福島第一原子力発電所 特定原子力施設に係る実施計画 変更認可申請書

2024年4月24日の所内電源A系停止事象に伴い発生した、免震重要棟の停電事象を受けて、「Ⅱ.7 電気系統設備」及び「Ⅱ.14 監視室・制御室」の実態に合わせた記載適正化及び所内電源系統の運転上の制限の除外条件を追加するため、下記の通り変更を行う。

申請件名	免震重要棟電源喪失事象他をふまえた実施計画Ⅱ・Ⅲの変更について
申請概要	2024年4月24日所内電源A系停止事象に伴い、免震重要棟電源の停止事象が発生した。本事象を受けて、以下の変更を行う。 なお、当該は設備追設等伴わないため敷地境界線量に影響を与えるものではない。 ① 実施計画Ⅱ章2.7に記載されている、添付資料「所内高圧母線に接続する主な負荷及び電気設備の設計区分」について、現場実態と異なっていることを確認したため記載の適正化を図る。 ② 実施計画Ⅱ2.14「監視室・制御室」に記載の免震重要棟の停電後の復旧時に使用できる電源を現状の復旧順番に合わせる。 ③ 実施計画Ⅲ第1編第29条「所内電源系統」の除外条件を追加することで実態に合わせたLC0の見直しを行う。

図-1. 所内単線結線図

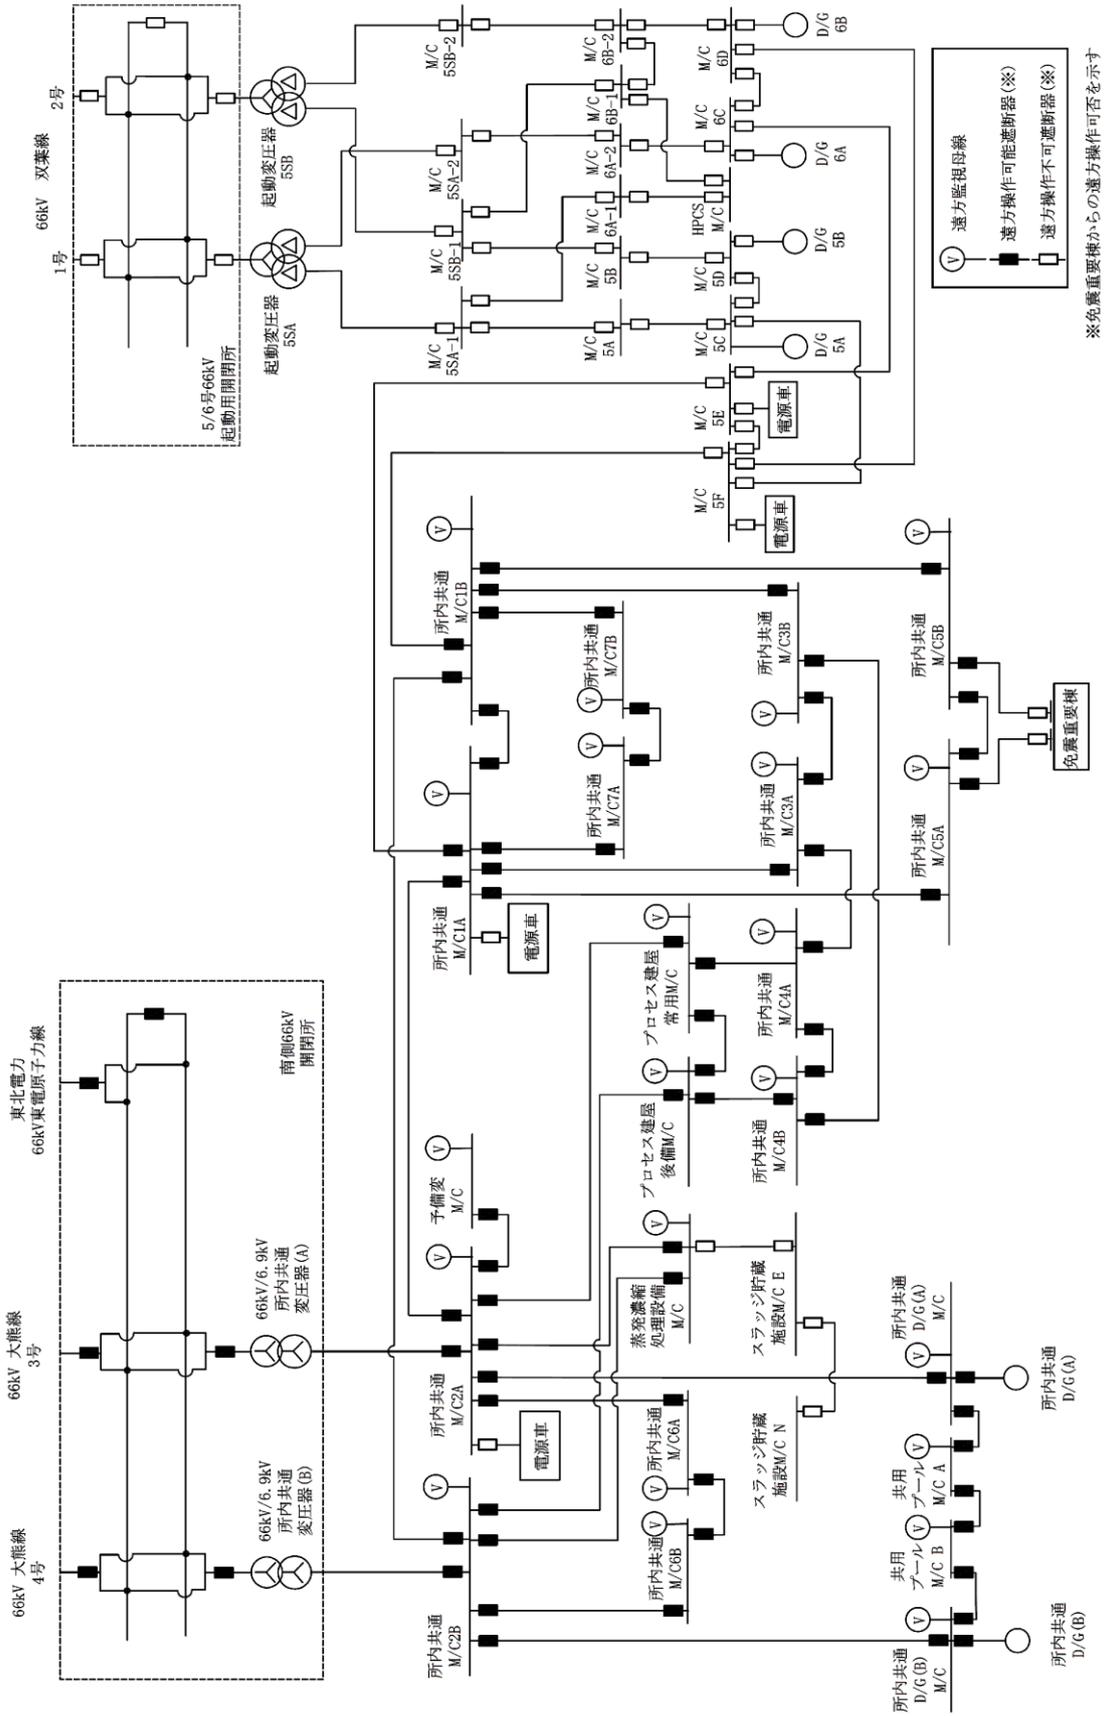
- ・現場実態に沿った記載の見直し

図－1. 監視室・制御室 構成概略図

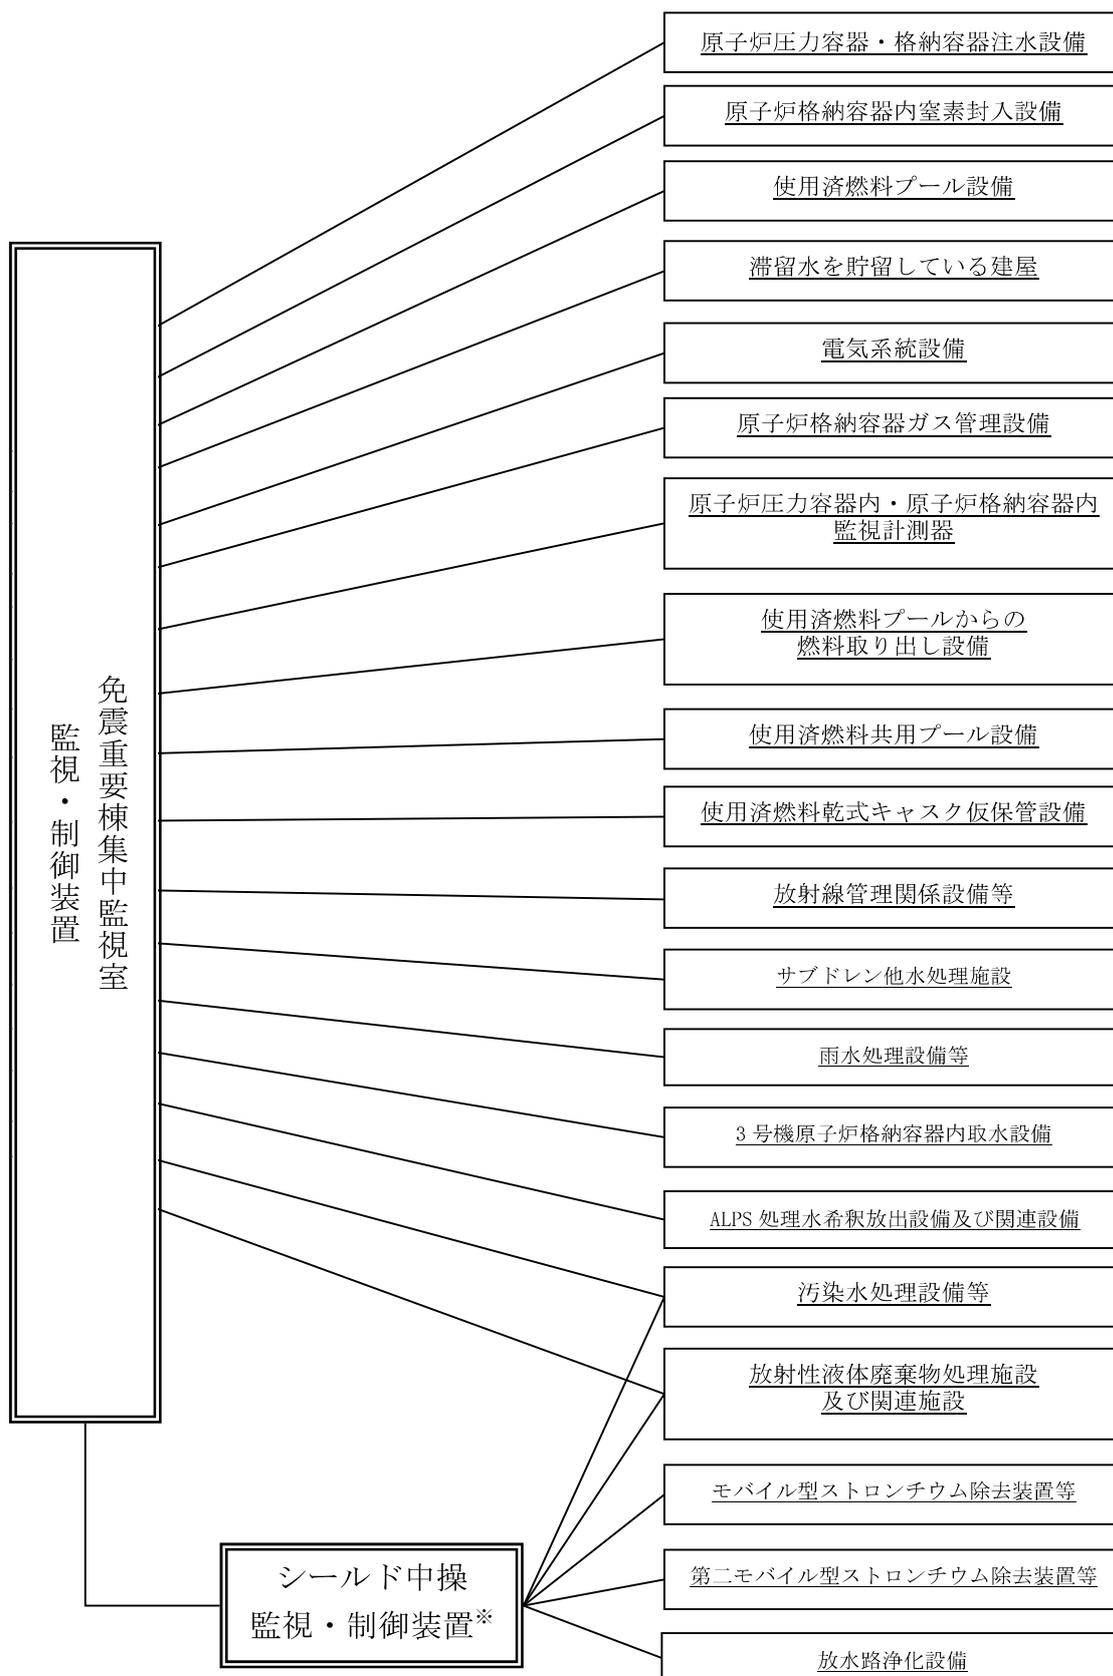
- ・設備設置に伴う記載の追加
- ・設備廃止に伴う記載の削除
